Konstr.	Ritad HG	Godk.	Smst nr.	Ers.
Dat. 1993-09-24	Skala 1:6		Atlantic G16

Ritn.nr 14234

Ändr. A

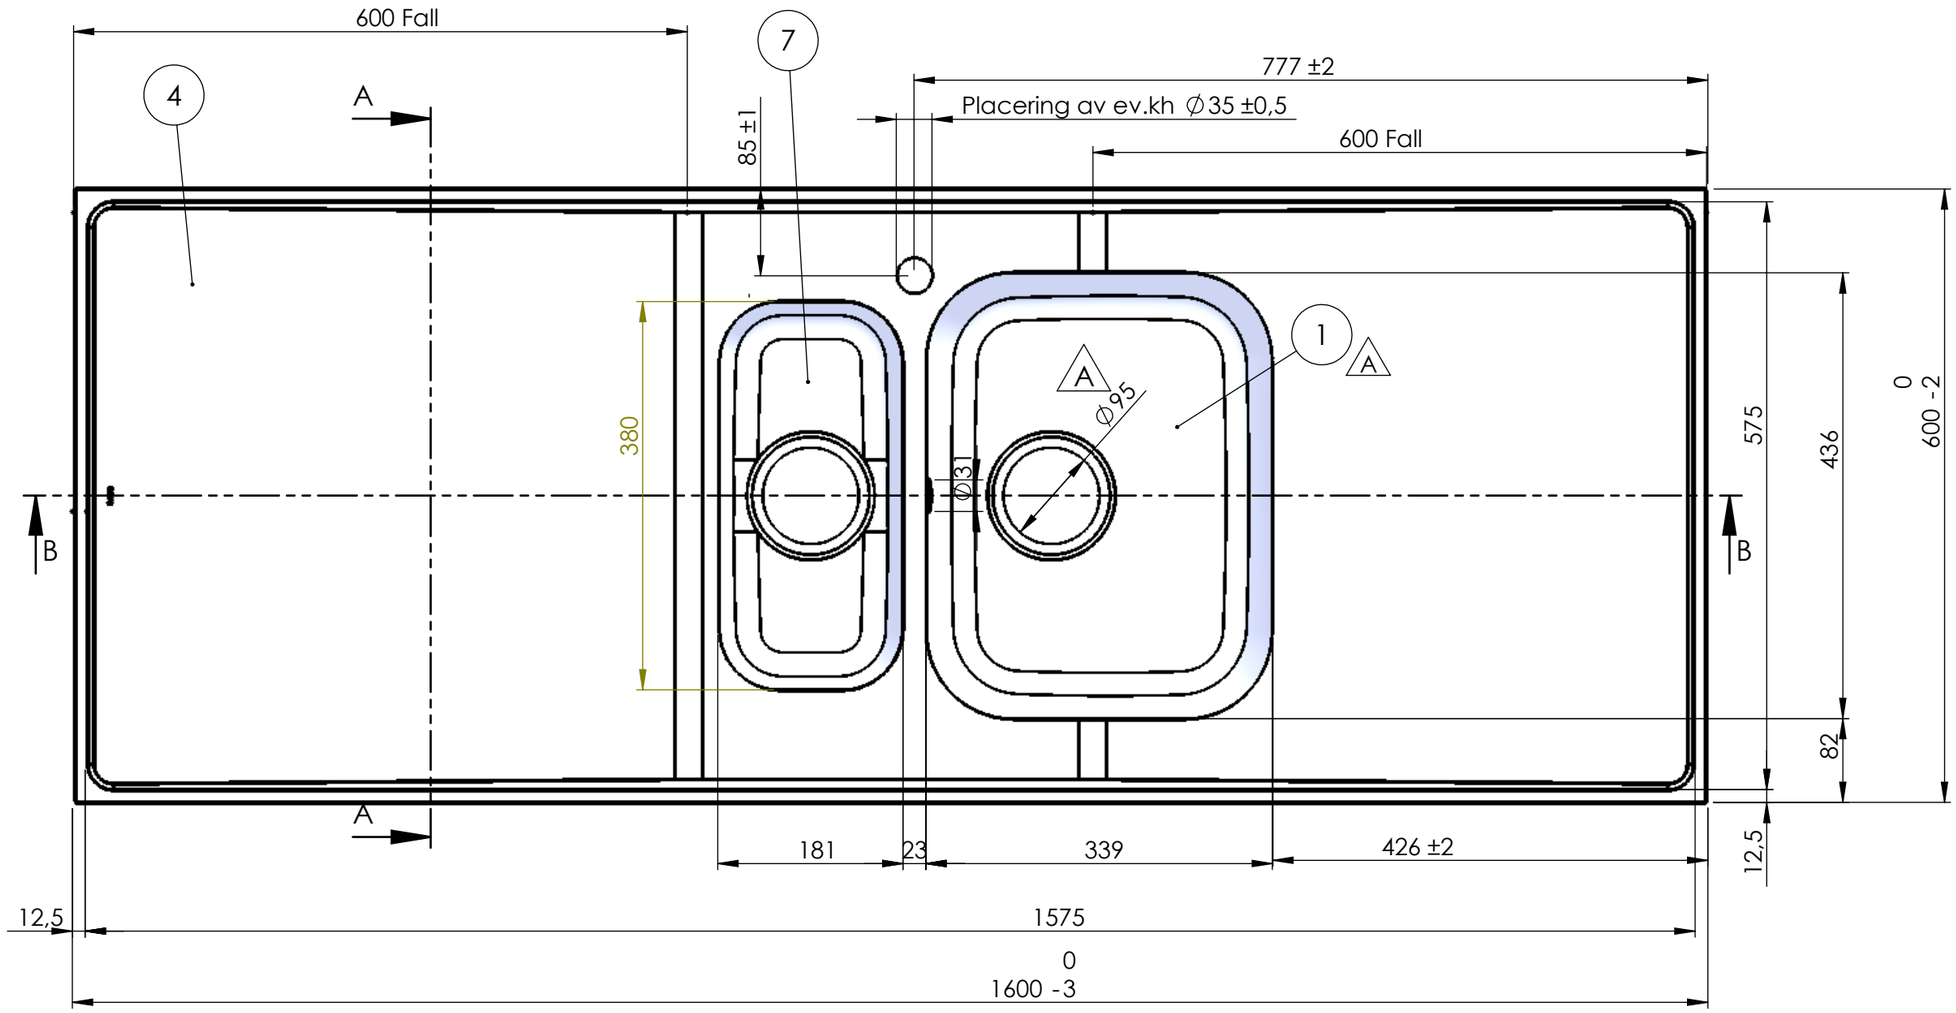
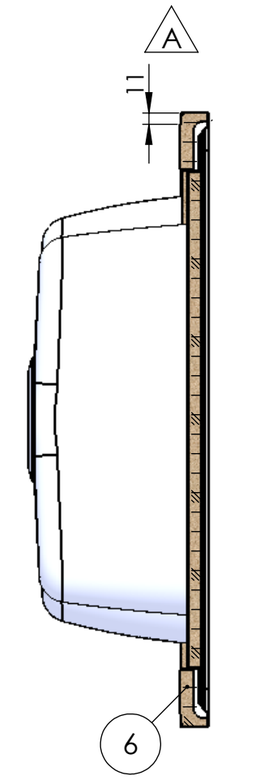
REV.	ANT.	ÄNDRING	DATUM	GODK.
A	6	Windexplatta ersatt med MDF. Kantklipp, ram och gavel ändrade för att vulsten inte ska överstiga 30mm. Omvik långsida var 9mm. Avlopp 51 ersätts av avl 97. Låda 34 stabiliserad med bombering R700.	2013-05-16	MR
